## Medical MDS-250, MDS-300 和 MDS-400 系列产品变更通知

MDS-250, MDS-300 和 MDS-400 系列医疗电源 Molex 控制用连接器 (CN 101) 即将停产 (EOL)。因此, 台达将把连接器制造商改为 JST。

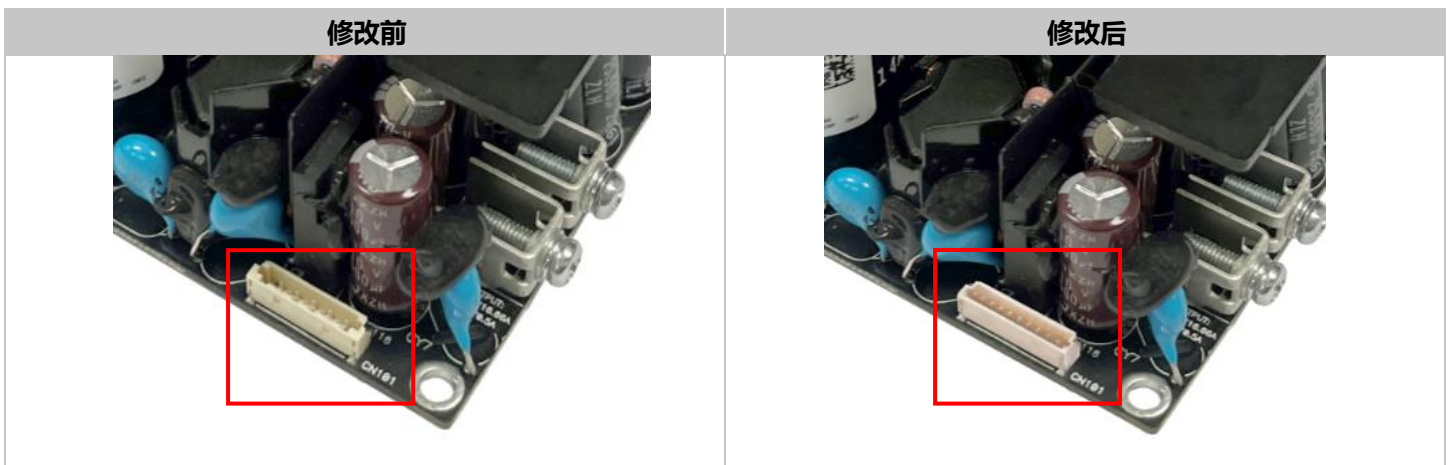
修改前	修改后
<b>电源端</b> Molex 104141-1010 Rating: DC50V/1A	<b>电源端</b> JST BM10B-SRSS-TB1(LF)(SN) Rating: DC50V/1A
<b>系统端</b> Housing: Molex 1041421000 Terminal: Molex 1045398002	<b>系统端</b> Housing: JST SHR-10V-S-B & SHR-10V-S Terminal: JST SSH-003T-P0.2-H
